**AVIS RELATIF À LA PROTECTION
CONTRE LES EVENTUELS EFFETS NOCIFS ET NUISANCES
PROVOQUÉS PAR LES RAYONNEMENTS NON IONISANTS
GÉNÉRÉS PAR DES ANTENNES ÉMETTRICES STATIONNAIRES**

Commune : NAMUR - Exploitant : TELENET GROUP

Référence exploitant : NR1036I

Rapport n° 5000 / 2023

Figure 1 : Vue en plan des lieux de séjour et des points de contrôle

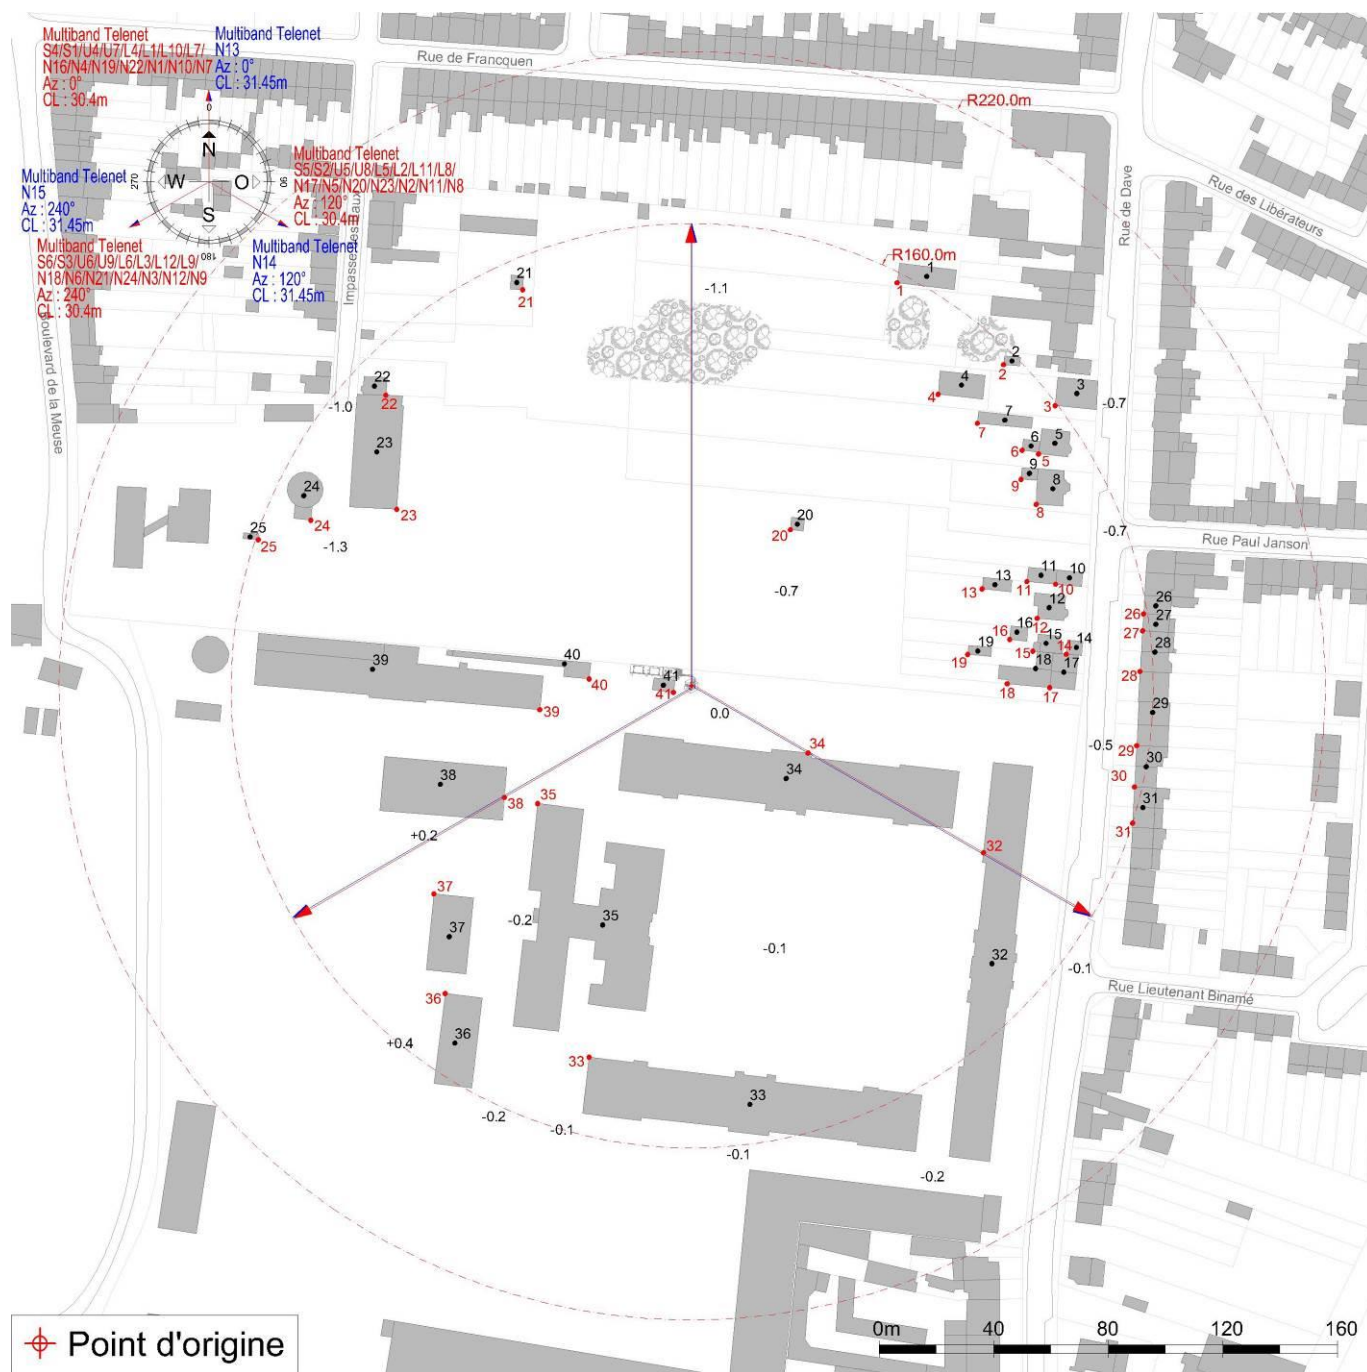
Les fréquences d'émission, la puissance rayonnée par chacune des antennes et leur gain permettent de déterminer le rayon de la zone à analyser. Tout dépassement de la limite par installation est exclu en dehors de cette zone. Le tableau 2 reprend les 35 LS² pour lesquels l'indice d'exposition est le plus élevé. Les différentes colonnes indiquent :

- le numéro du point de contrôle repris sur un des plans de la figure 1;
- le numéro du LS dans lequel se trouve le point de contrôle de la 1^{ère} colonne ;
- l'atténuation d'obstacle prise en compte pour le calcul de l'indice d'exposition dans le LS ;
- le résultat du calcul de l'indice d'exposition.

En ce qui concerne les antennes de l'installation mentionnées dans le tableau 1, la distance maximale à laquelle la limite pourrait être atteinte, à l'extérieur, est égale à 171,3 m. S'il n'y a pas de LS à une distance inférieure, les antennes respectent forcément la limite d'immission.

Dans le cas des LS situés à l'intérieur des bâtiments, une atténuation d'obstacle est prise en compte et il en résulte que la distance maximale à laquelle la limite pourrait être atteinte se réduit à 121,3 m.

Figure 2 : Vue en plan des installations d'antennes dans un rayon de 300 mètres autour de l'installation faisant l'objet de la demande d'avis

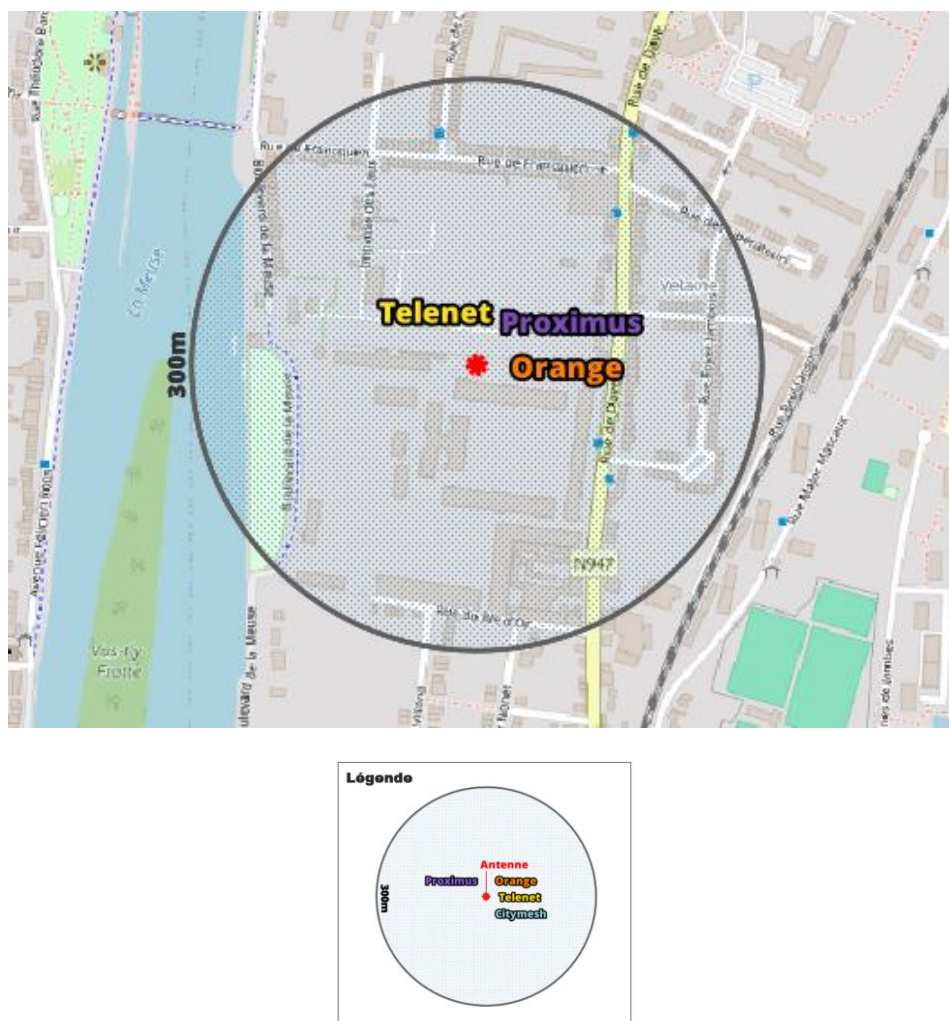
Le plan en projection verticale de la figure 2 indique la localisation des antennes actives éventuelles visées par le décret et situées dans un rayon de 300 mètres autour de l'installation référencée dans le paragraphe 2. Les données de localisation de ces antennes et les avis correspondant sont accessibles via le cadastre en ligne des antennes émettrices stationnaires⁶.

Compte tenu du nombre d'installations localisées dans la figure 2, il apparaît que l'intensité du rayonnement électromagnétique généré, dans les lieux de séjour situés à proximité de l'installation référencée dans le paragraphe 2, par l'ensemble des antennes émettrices stationnaires de l'ensemble des exploitants du même site d'antennes émettrices stationnaires respecte la limite fixée à l'article 4, § 2 du décret.
